改善箇所説明図

基準不適合部位

シートバックフレーム

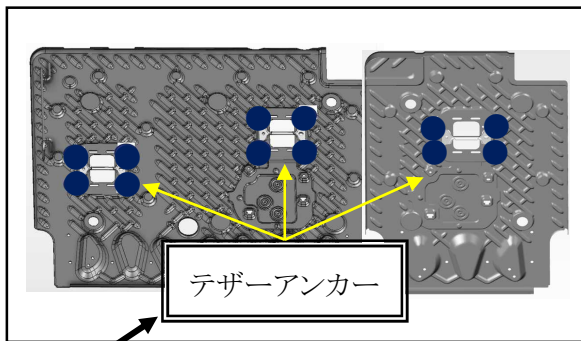
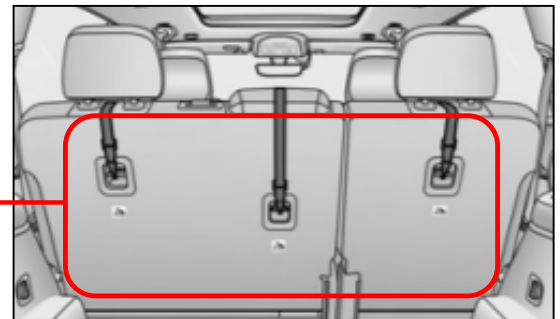
後部座席のシートバックフレームにおいて、製造管理が不適切なため、チャイルドシートを固定するテザーアンカーの溶接が不足しているものがある。そのため、テザーアンカーの固定強度が不足し、チャイルドシートが適切に固定できないおそれがある。

全車両、シートバックフレームにおけるテザーアンカーの溶接状態を点検し、溶接が不足している場合は、シートバックフレームを良品に交換する。
